株式会社タカチ電機工業

フィンガーガード 製品仕様変更のご案内

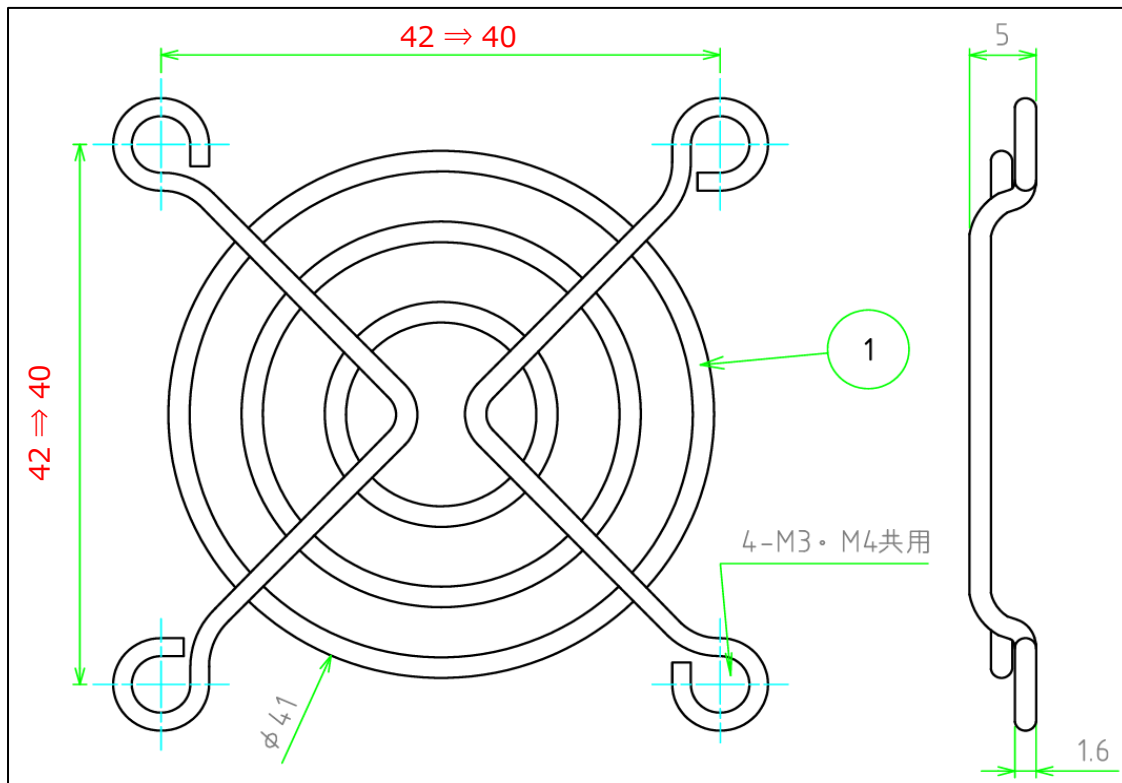
拝啓 貴社益々ご清栄のこととお慶び申し上げます。平素は格別のお引き立て賜り厚く御礼申し上げます。この度、フィンガーガード『HF-G50』がファンモーターAGE05010Bの取付寸法に対応するため仕様変更をいたしますのでご案内申し上げます。

- 変更内容：製品寸法・表面処理の変更

従来品の寸法：42

変更品の寸法：40

従来品の表面処理：

ニッケルクロムメッキ

変更品の表面処理：

クロムメッキ

- 変更理由：ファンモーターAGE05010B取付寸法に対応するための仕様変更となります。
- 変更時期：従来品の在庫が無くなり次第順次切り替えになります。
従来品の現在庫は弊社販売実績でおおよそ3ヶ月分になります。
*今後の受注状況によっては終了時期が早まる場合がございますのでご了承下さい。
